国総施第176号
国総建第332号
国総振第149号
平成18年 3月 9日

リコールの届け出に伴う建設機械の事故防止について（2月分）

建設機械に係わるリコール届出一覧 (期間:平成18年2月分)

改善箇所説明図

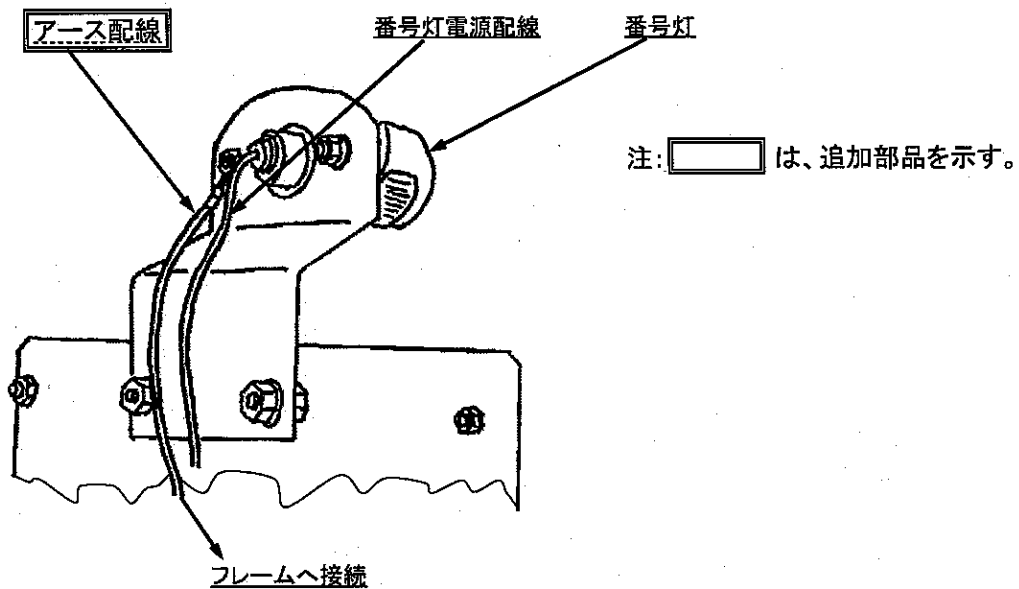
ナンバー灯のアース回路の接続先が不適切なため、その経路となっているエンジンフードのヒンジ部ピンのガタにより、アース不良を起こすものがある。そのため、走行中の振動等によりナンバー灯が点灯しなくなる、又は、点滅するおそれがある。

改善内容:
全車両、ナンバー灯取付部とフレーム間を直接接続する専用のアース配線を追加する。
識別:
作業が終了したら、ナンバー灯取り付けブラケット部に白ペンキでマーキングする。

改善箇所説明図

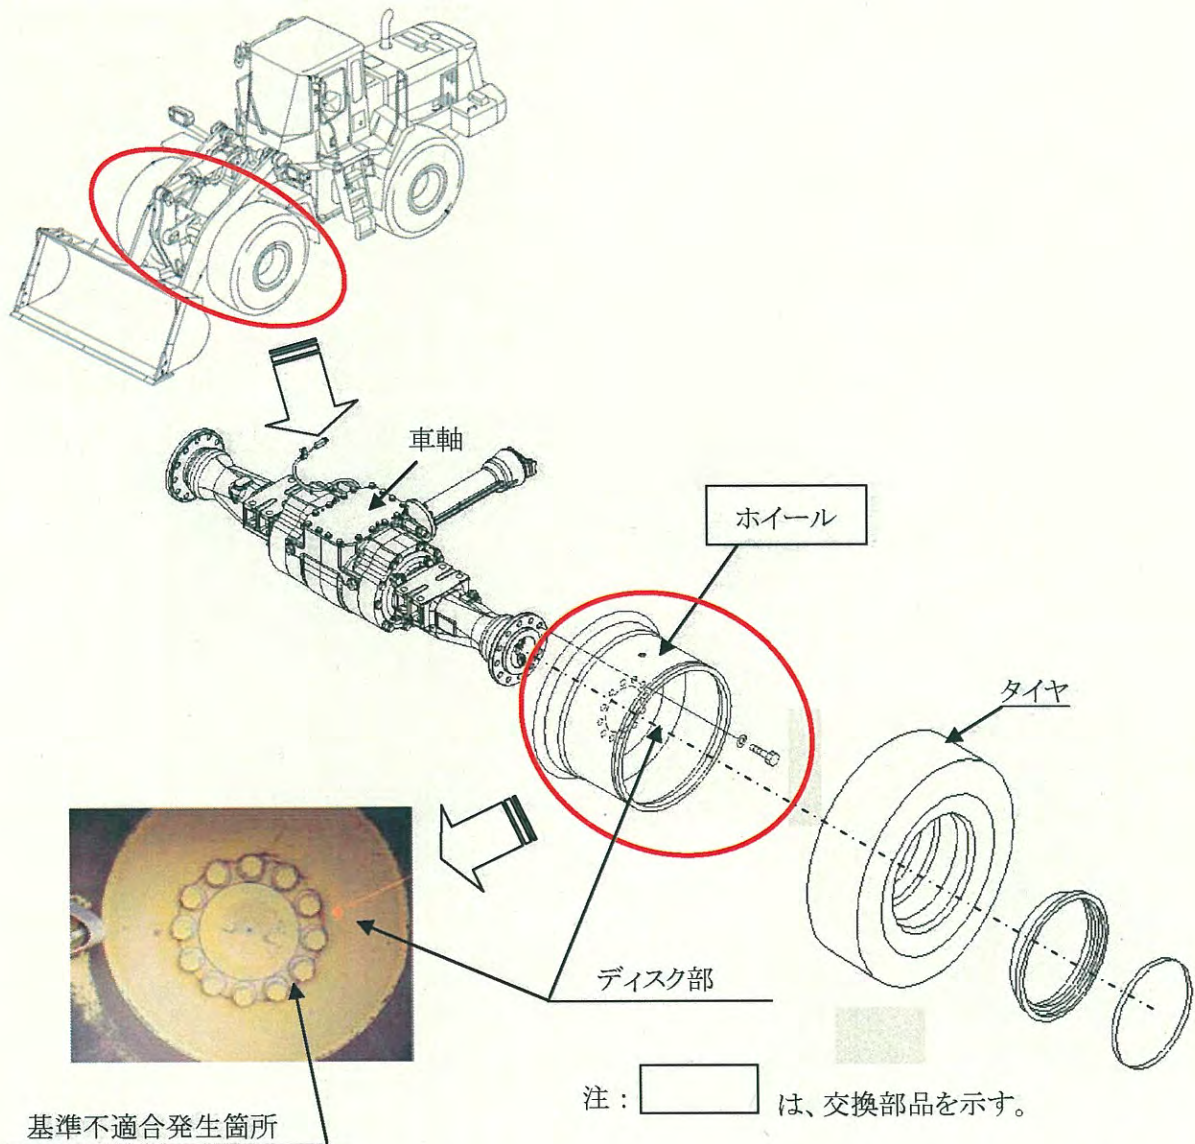
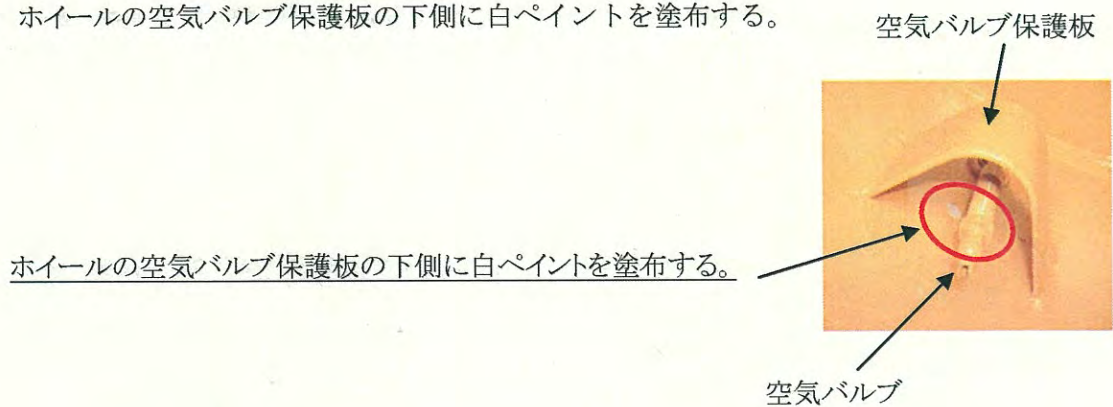
ホイールにおいて、ディスク部の加工が不適切なため、強度が不足しているものがあり、作業中の高負荷の繰り返しの繰り返しにより当該ディスク部に亀裂が発生するものがある。そのため、そのままの状態で使用を続けると、亀裂が進行し、最悪の場合、ディスク部が破損してタイヤが外れ、走行できなくなるおそれがある。

改善措置の内容：全車両、ホイールを良品と交換する。

識別：ホイールの空気バルブ保護板の下側に白ペイントを塗布する。

改善箇所説明図

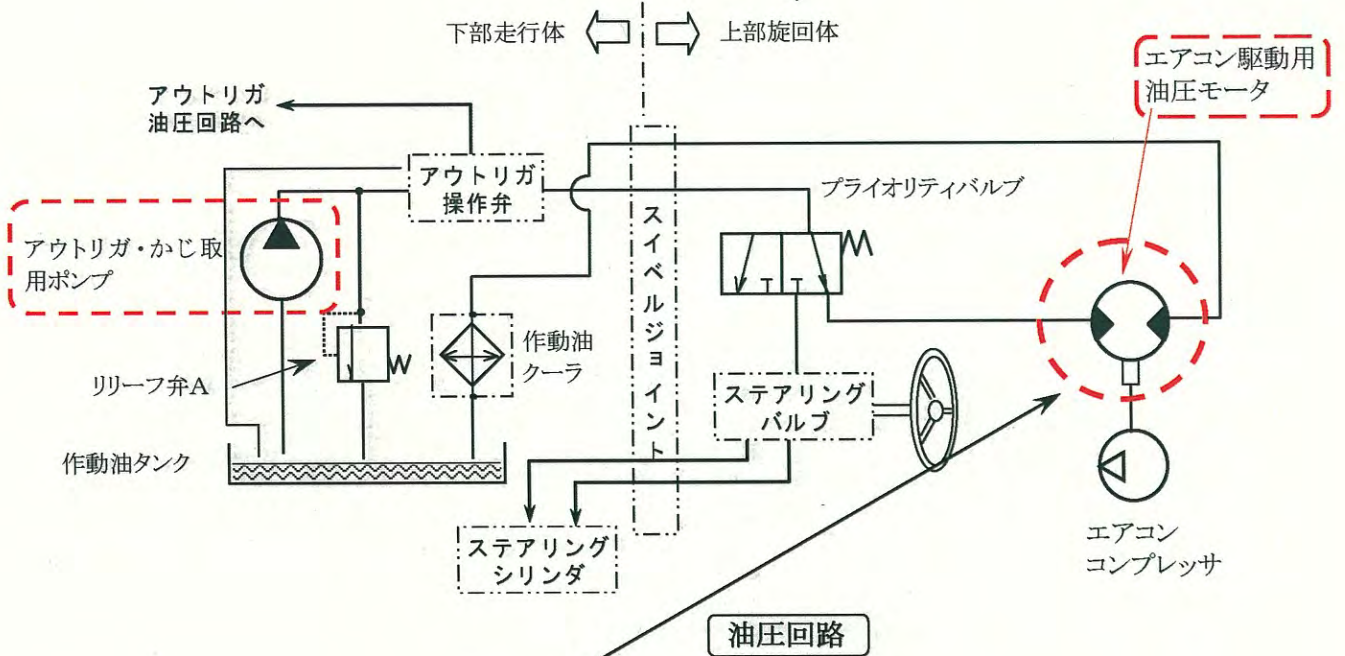
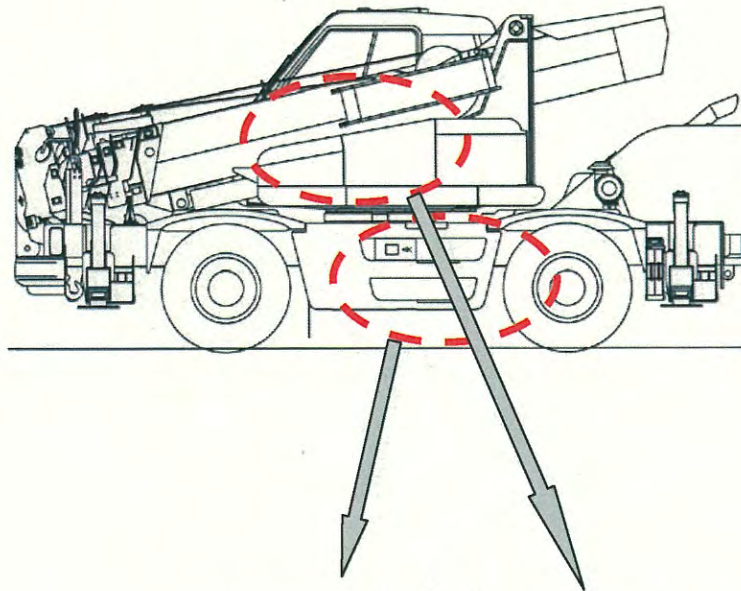
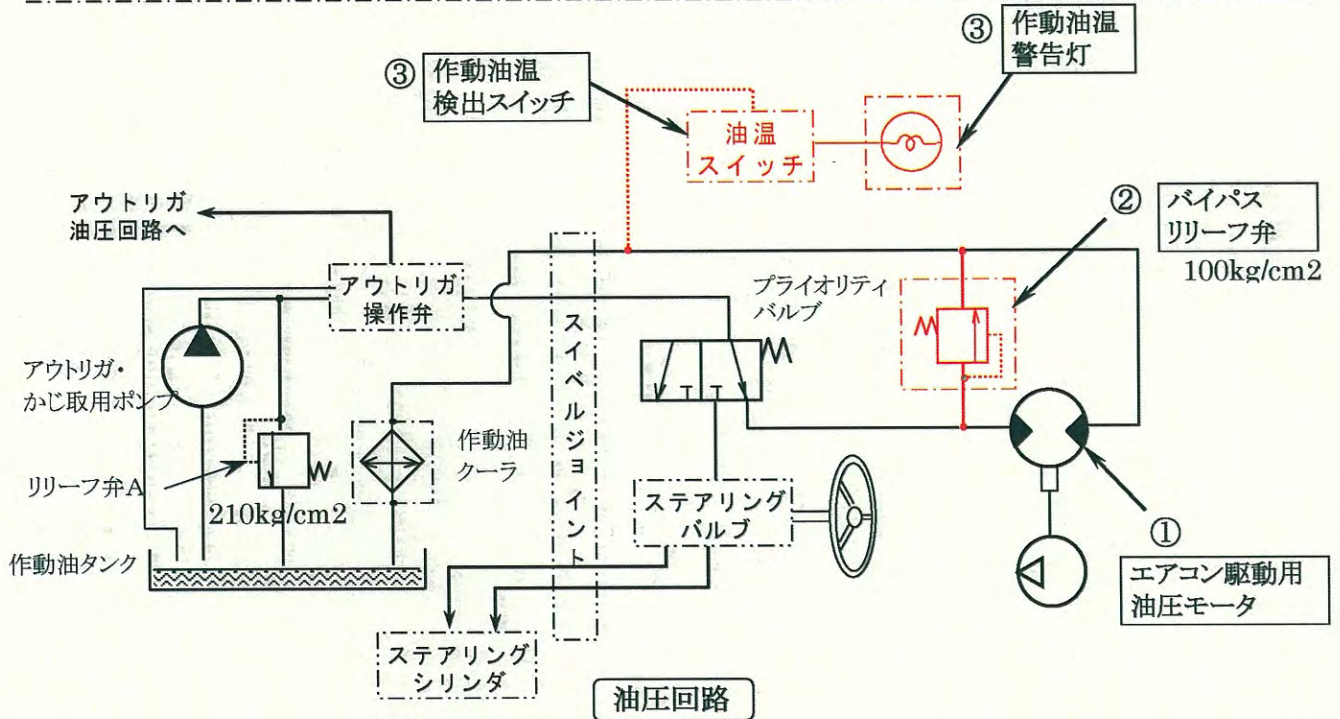
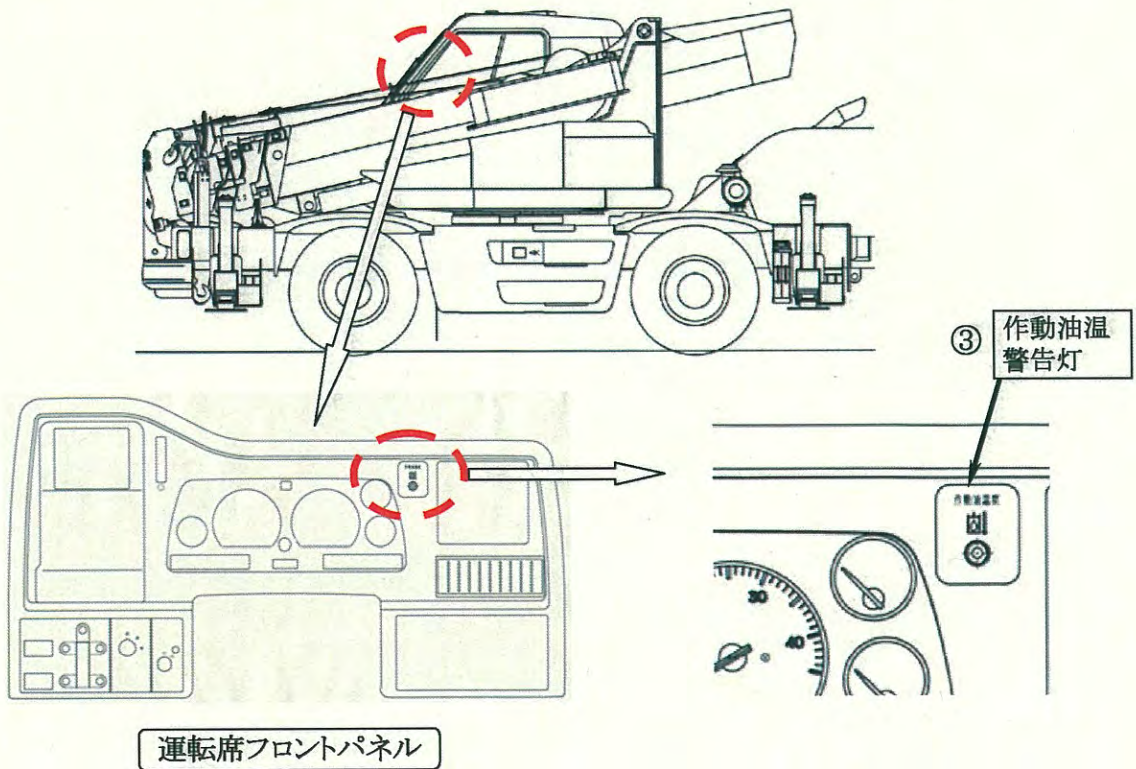
全油圧式かじ取装置の油圧回路が不適切なため、作動油を共用しているエアコン駆動用油圧モータに作動不良が生じた場合、作動油が過熱することがある。そのため、そのままの状態で使用を続けると、かじ取用ポンプの効率が低下して、かじ取装置への作動油の供給量が不足し、最悪の場合、確実なかじ取操作ができなくなるおそれがある。

- ① 当該油圧モータを対策品に交換する。
- ② 当該油圧モータに作動不良が生じた場合でも、かじ取装置に十分な作動油が供給されるようにバイパスリリーフ弁を追加する。
- ③ 作動油の温度が一定以上に上昇した場合に、運転者に警告するための警告灯を追加する。

識別: 改善実施済車両は運転席内に作動油温警告灯を有することで識別する。
